Enquête publique n°E2500200/38 ouverte du mardi 28 octobre au vendredi 28 novembre 2025, pour le projet de révision générale du plan local d'urbanisme, PLU, de la commune d'ORNON -

Procès verbal de synthèse

Figure 2: Extrait du règlement graphique de la révision du PLU au Rivier ; Jardins à protéger en vert;

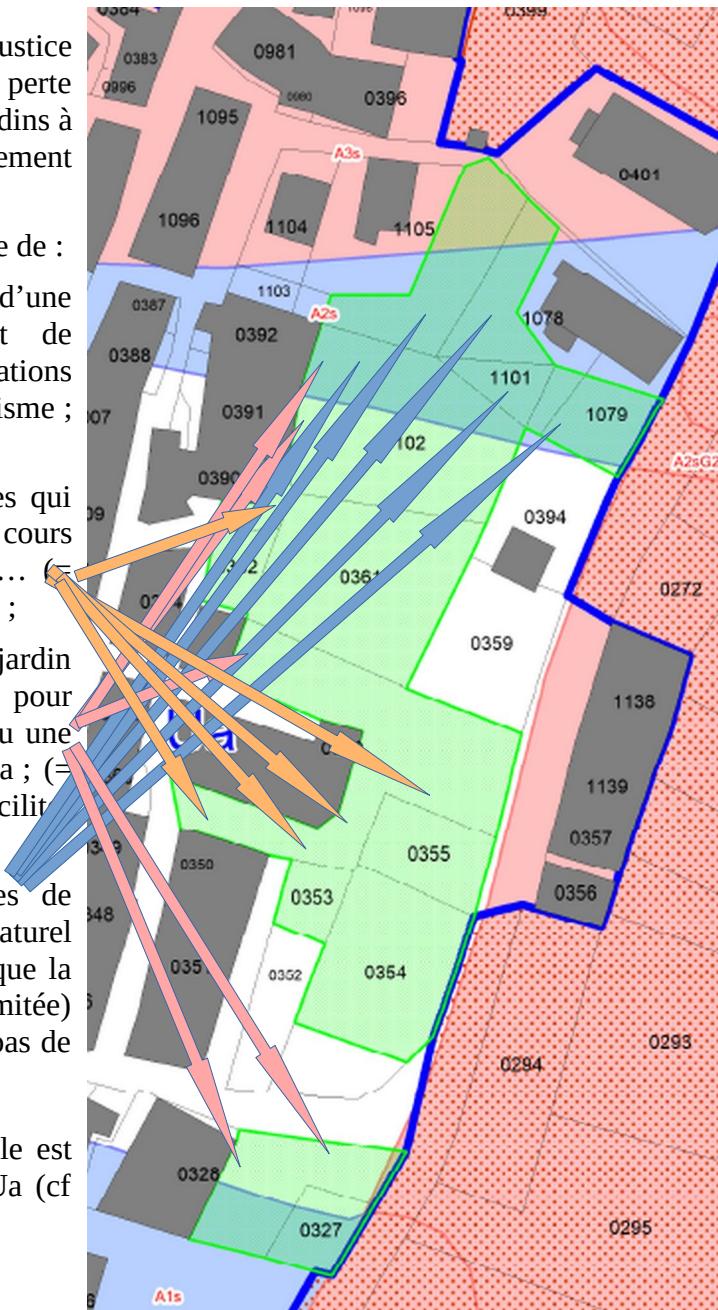
La révision du PLU étend ce classement sur d'autres parcelles en zone Ua, au Rivier et à la Pallud. Si aucune contribution ne l'évoque en citant la Pallud, pour Le Rivier 7 sont défavorables, 2 réservées et 2 favorables. Ceci au-delà des contributions s'étonnant / s'opposant au décompte du « transfert » de ces zones Ua vers la création de l'AUT (UTN1).

Les motifs prévus dans le L151-19 du CU pour justifier un tel classement, à savoir « culturel, historique ou architectural » ne sont jamais évoqués ni dans le rapport de présentation ni dans le règlement (écrit ou graphique). L'intérêt paysager étant lui évoqué, seul, ressort duquel de ces 3

motifs possibles ? Sur ma demande de précisions argumentées, la réponse prétendant que ce classement relève (conjointement) des 3 motifs me paraît signifier une tentative un peu éperdue de respecter cette motivation légale. De véritables arguments me paraissent donc encore manquer. S'ils sont trouvables, il faut les faire vraiment ressortir.

Quant au respect de l'action du PADD (p7) « Protéger de l'urbanisation les jardins à forte valeur paysagère ou botanique » il faudrait (dé)montrer cette forte valeur. Ils sont certes cités dans l'analyse paysagère du rapport de présentation, §6.3 Espaces de respiration et silhouettes villageoises (p237 à 239) et dans l'évaluation environnementale (Enjeux paysage p515), mais pas en valeur botanique (ex : RAS en p492). Le respect de cette action du PADD autoriserait-elle, si elle est seule, la forte contrainte d'inconstructibilité prévue pour ces jardins dans le règlement du PLU ?

Il me paraît donc nécessaire / indispensable de :

- 1) préciser fortement, bien au-delà d'une déclaration, les arguments permettant de s'appuyer sur au moins une des motivations citées dans le L151-19 du code de l'urbanisme ; (= soigner la justification juridique) ;

- 2) retirer du classement jardin les espaces qui ne sont manifestement pas des jardins : cours parfois revêtues, cheminement d'accès, ... (= éviter une erreur manifeste d'appréciation) ;

- 3) envisager de laisser hors classement jardin des espaces de quelques mètres de large pour rendre possible un stationnement privé, ou une extension de construction de type véranda ; (= donner un peu de souplesse pour faciliter l'acceptation sociale) ;

- 4) relever qu'au nord, plusieurs parties de parcelles sont soumises à un risque naturel avalanche contraignant (A2s) (= révéler que la constructibilité sur ces secteurs est déjà limitée) et qu'en inversement, au sud, le secteur n'a pas de contrainte risque naturel.

Enfin la destination d'exploitation agricole est interdite par le règlement dans la zone Ua (cf p65) : quid vis-à-vis des jardins en Ua ?

Figure 3: Carte Géoportail-urbanisme sur la Grenonière 2025 (Plu 2017) ; Trait violet (passant sur la bordure sud-ouest de la construction) : limite de zone Ua ;

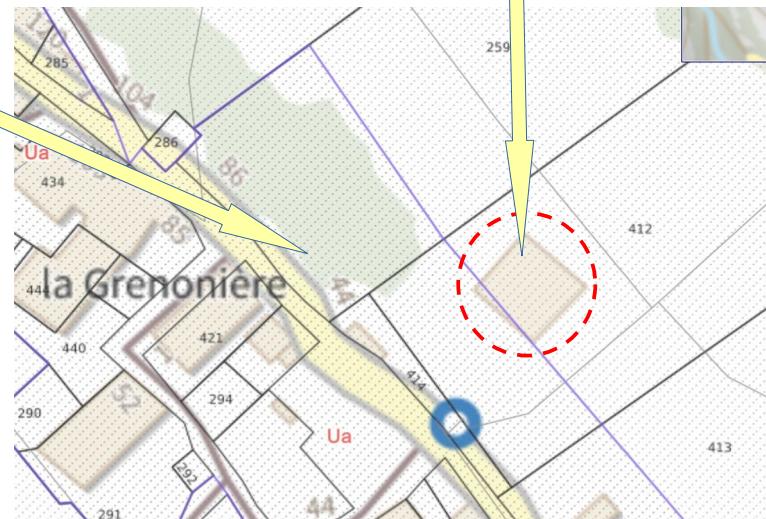
L'interprétation, restée alors orale lors d'une permanence, sur une nouvelle (post 2021 cf p251 du rapport de présentation) habitation construite en très grande partie sur la zone agricole du PLU en vigueur depuis 2017 attire l'attention. D'autant plus que la révision du PLU propose une généreuse extension de zone Ua (~une quinzaine de mètres) bien au-delà de ses murs (même en zone de risque rouge = fort !), contrairement au contour assez serré (quelques mètres) observé autour des maisons sur le même hameau.

Je rappelle que l'avis de la CCO sur la révision du PLU demandait explicitement « *une parfaite information et une bonne complétude du dossier* » sur cette « *parcelle A412 sur le hameau de la Grenonière* ». La réponse de la commune est : « *Le rapport de présentation sera complété pour intégrer la présentation de la parcelle A412.* » Or on ne trouve pas les informations attendues dans le rapport de présentation - « Justifications des choix retenus » : ni dans le chapitre 3 « Consommation d'espaces naturels, agricoles et forestiers » (p247 à 258) ni dans le chapitre 4 « Demande de dérogation à la règle de constructibilité limitée » (p370 à 380). Ces justifications sont toujours attendues.

D'autant plus qu'une partie de parcelle mitoyenne au nord-ouest (A259), non bâtie, se retrouve déclassée de zone Ua du PLU 2017 en vigueur vers la zone A (en révision du PLU), sous la seule indication « Dent creuse » (carte p256 + carte p413). Ceci pouvant apparaître comme une translation de zone Ua.

Les derniers documents reçus de la mairie me sont parvenus vendredi 5 décembre. J'en remercie encore la mairie. Le permis de construire a été déposé sous POS (plan d'occupation des sols) le 05/09/2012 (n°0382851220002). Il a été contesté auprès du tribunal administratif de Grenoble pour un motif de protection contre les risques naturels, notamment avalanches. Le jugement m'est encore inconnu en ce début décembre 2025. La déclaration d'ouverture de chantier date du 01/10/2018. L'orthophotographie 2021 (p251 du rapport de présentation) ne montre pourtant aucun chantier à cet endroit et n'y indique aucune consommation d'espace. La construction est déclarée achevée le 15/05/2025 (DAACT). Un certificat de conformité a été délivré le 24/10/2025. Les délais de validité du permis de construire (3 ans (depuis 2015) + 2 fois 1 an sur demande expresse) sont légalement repoussés jusqu'à la date de la décision judiciaire définitive. Il me faut donc encore connaître cette date de décision pour approfondir la vérification de la légalité de cette construction.

Quel que soit le résultat de cette vérification, l'ampleur de l'extension Ua vers le Nord-Est (au-delà de cette construction) mérite d'être pleinement justifiée et sans doute être revue (=

amoindrie). La commune gagnerait alors à trouver un moyen pour conserver de telles surfaces urbanisables dans son potentiel de zone Ua.
